**STRONA INTERNETOWA BIP.WOBI.PL
ZAPYTANIA ORAZ WYJAŚNIENIA DO TREŚCI OGŁOSZENIA/SIWZ
ZMIANA TREŚCI OGŁOSZENIA / SIWZ**

Przetarg nieograniczony na wykonanie „Budowa elektroenergetycznej linii kablowej SN-15kV wraz z kanalizacją kablową i linią światłowodową relacji Wydział Produkcji Wody Jurowce-Ujęcie Wody Jurowce oraz złączem kablowym SN-15kV, odejściami do obiektów i rozbiórką napowietrznej linii SN-15kV”

TE-I-148/2020

1. Schemat Rys. 2 – branża elektryczna.

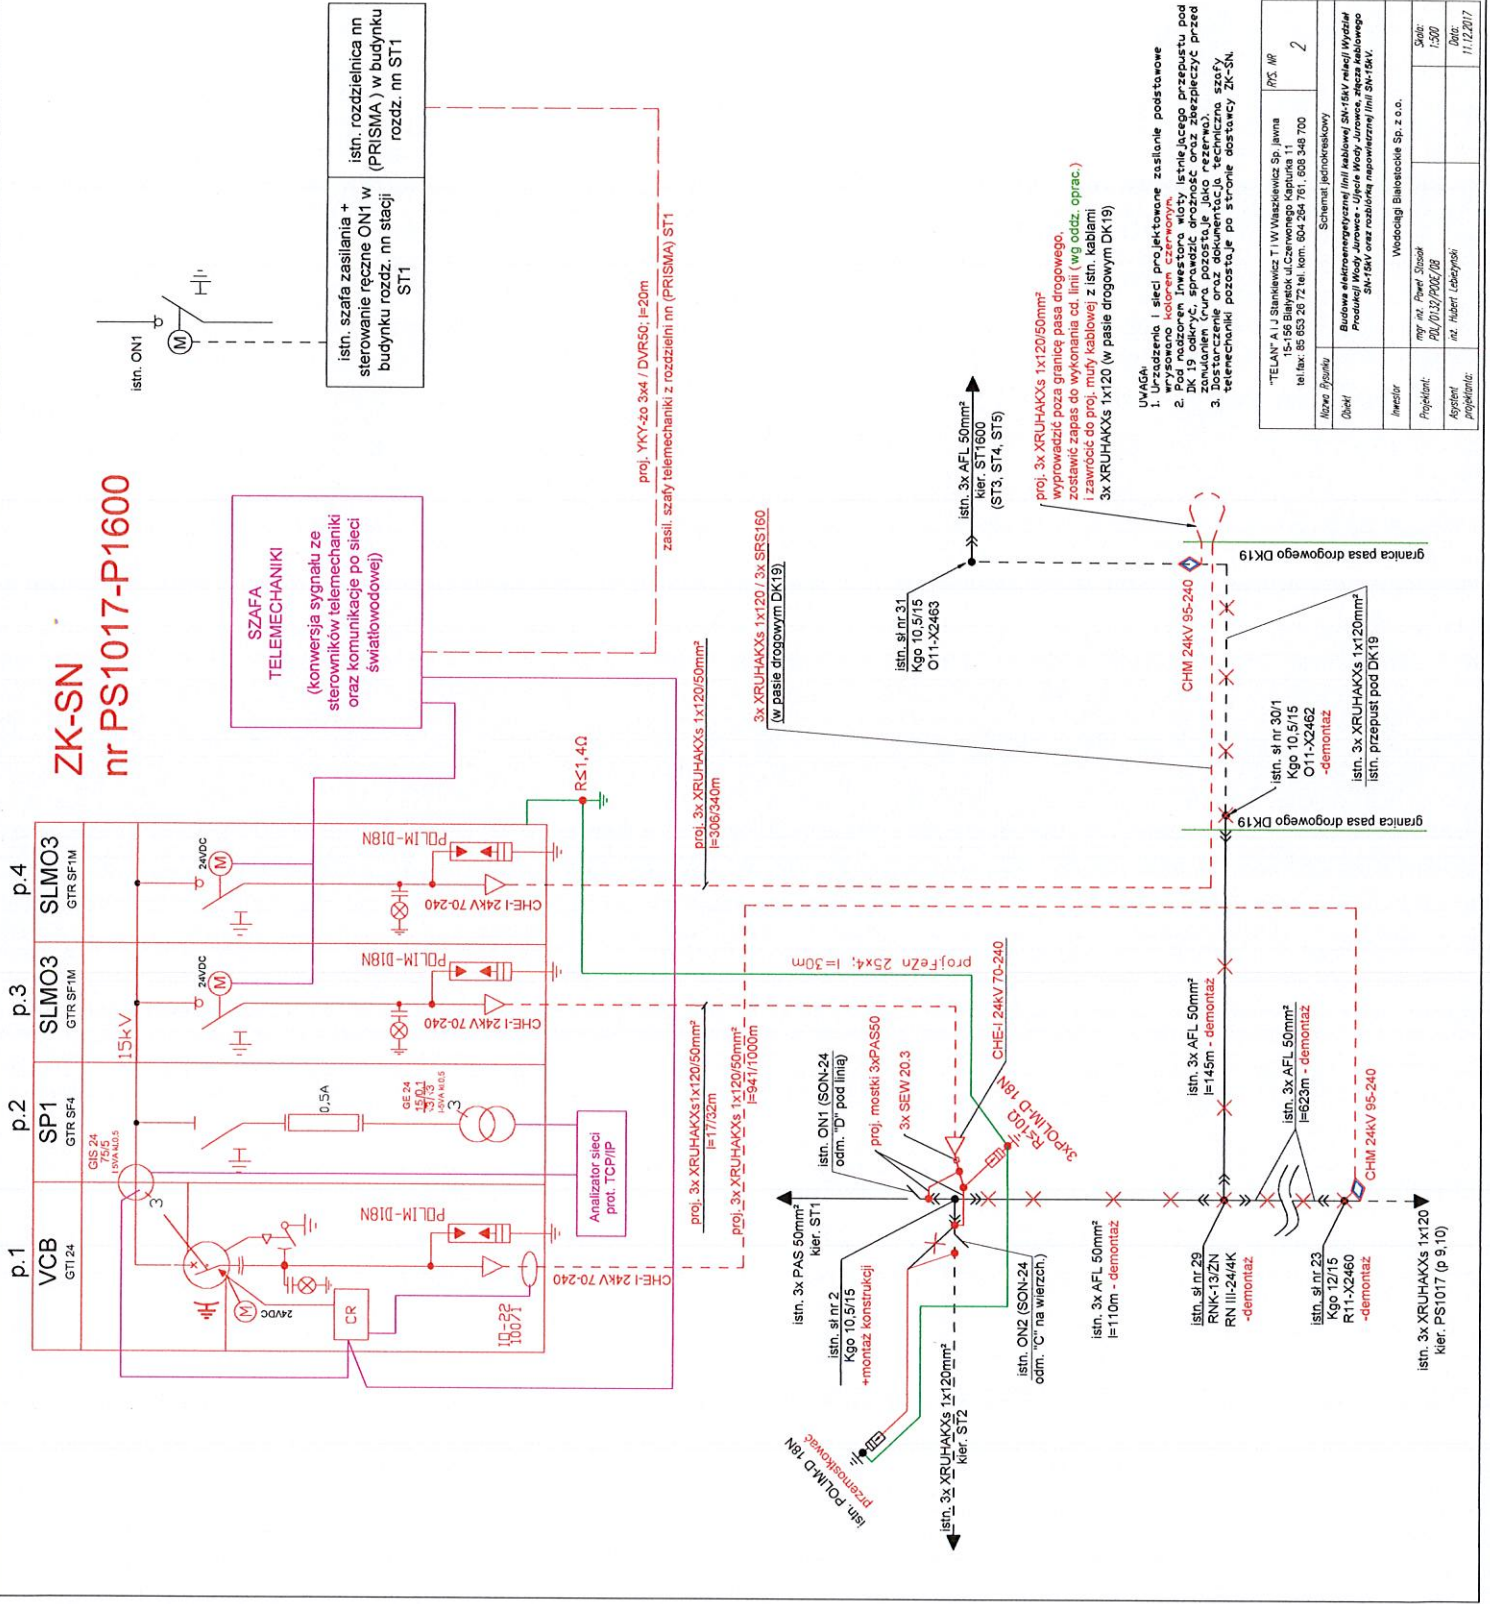
Przedmiar na roboty energetyczne nie obejmuje wykonania połączeń kablowych pomiędzy szafką telemechaniki a istniejącymi rozdzielnicami nn w ST1 pokazanych na schemacie złącza ZK-SN i opisanych jako projektowane.

Nie ma potrzeby wykonania połączeń kablowych 2x YKY12x2,5mm² pomiędzy proj. szafką telemechaniki a istniejącym napędem elektrycznym odłącznika sieciowego ON1 i ON2, pokazanych na schemacie jednokreskowym – sterowanie zdalne ON1 i ON2 jest zrealizowane. Zamawiający na podstawie § 50 ust. 4 Regulaminu, Zamawiający zamieszcza poprawiony Schemat Rys. 2. Jednocześnie dezaktualizuje dotychczasowy Schemat zamieszczony na stronie internetowej bip.wobi.pl w dniu 13.02.2020 r. pod nazwą „Rys2-Schemat_PW_Jurowce_br.elektryczna”
